ZP 271.11.2025.7

W związku z pytaniami o wyjaśnienie treści specyfikacji warunków zamówienia, związanych z realizacją zadania pn. Termomodernizacja budynków użyteczności publicznej szkół podstawowych w Karsinie, Wielu i Osowie w ramach poprawy efektywności energetycznej na terenie gminy Karsin, Zamawiający wyjaśnia:

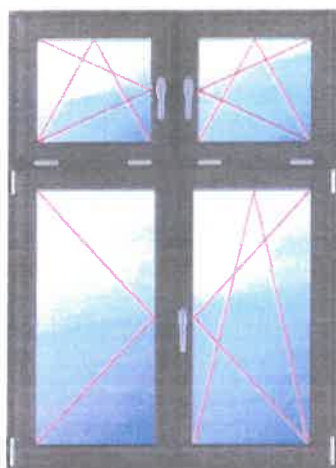
- 1) Proszę o uzupełnienie dokumentacji o zestawienie stolarki okiennej i drzwiowej.

Zamawiający nie dysponuje szczegółowym zestawieniem stolarki okiennej i drzwiowej. Dokładne wymiary i ilości stolarki należy zweryfikować na miejscu przed rozpoczęciem prac w ramach wizji lokalnej (dot. całego budynku). Wykonawca zobowiązany jest do dokonania niezbędnych pomiarów własnych w celu właściwego oszacowania zakresu robót i przygotowania oferty. Sposób podziału okien zgodnie ze stanem obecnym, otwieranie okien i uchylene zgodnie z schematem – SCHEMAT.
